ADDENDA-A03

Émis le 19 décembre 2024

**REMPACEMENT D FENÊTRES ET FINIS, DE CABINETS DE CHAUFFAGE ET
DU PLANCHER DU GYMNASSE**

École Saint-Gérard
14385, boul. de Pierrefonds
Pierrefonds-Roxboro (Québec)

DÉTAIL DE RAIL DE RIDEAU DIVISEUR

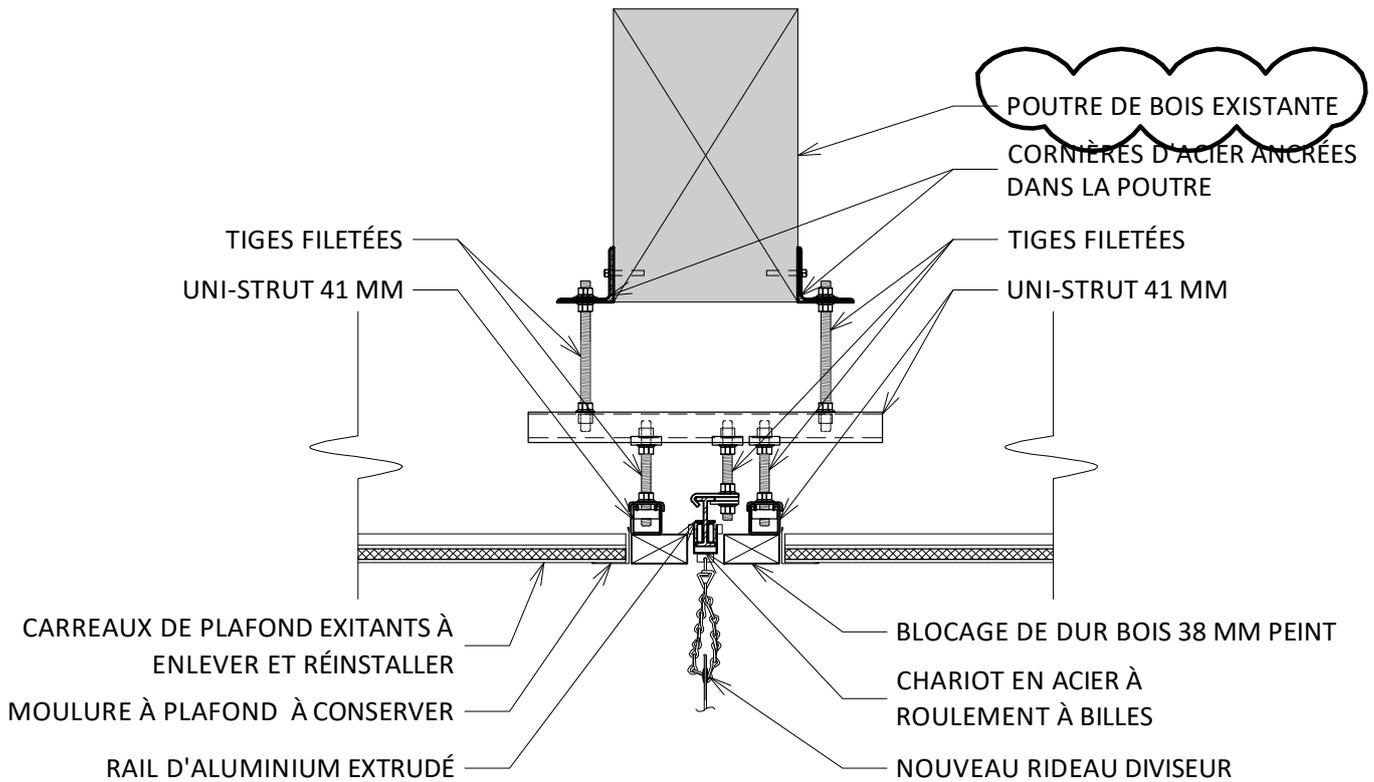
.1 Modifier le détail 15/A301 tel que montré à l'extrait 1/1 identifié ADD-A03 ci-joint.

IL EST DE LA RESPONSABILITÉ DE L'ENTREPRENEUR DE VALIDER LES CONDITIONS EXISTANTES ET D'APPORTER LES AJUSTEMENTS REQUIS AU DÉTAIL TYPE. LA STRUCTURE SUPPORTANT LE RAIL DOIT ÊTRE VALIDÉES ET SIGNÉE/SCELLÉE PAR UN INGÉNIEUR MEMBRE DE L'OIQ.
